**Supplerende høringsuttalelse til NVE vedrørende Statkraft Energi AS sin konsesjonssøknad på oppgradering av Aura kraftverk (Aura II)**

Saksnr.: 202511633

**2. Effektkjøring og usikker is på Aursjømagasinget, og Osbumagasinet**

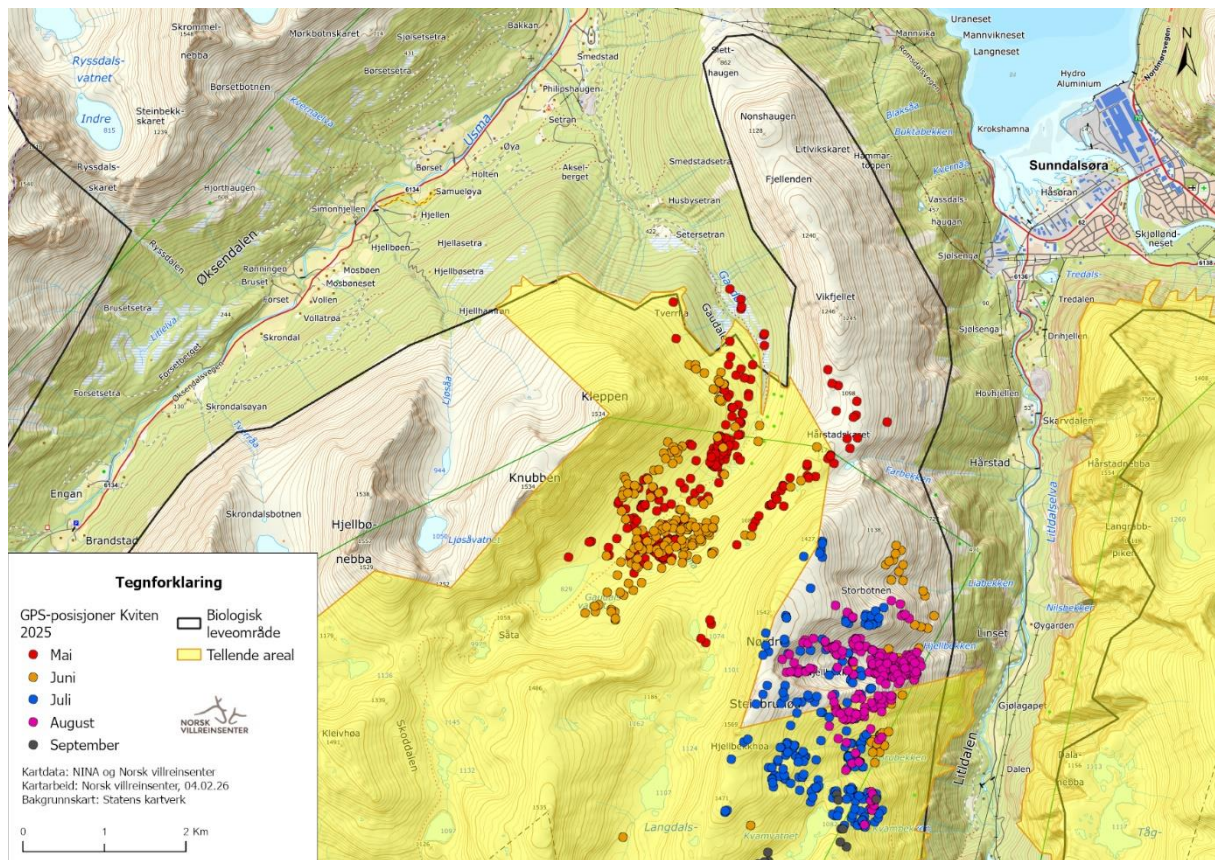
Ved en eventuell konsesjon, vil det bli en større effektkjøring av kraftverket. Dette vil føre til raskere nedtapping og mer varierende reguleringssone, og mer utrygg is. Dette vil igjen medføre at reinens muligheter for kryssing av magasinene forringes enda mer enn i dag og i praksis fragmentere villreinområdet ytterligere.

Dette er i seg selv et argumenter for at det må innføres tiltak som bedrer forholdene for reinene i Snøhetta, for å gjenopprette de gamle trekkveiene.
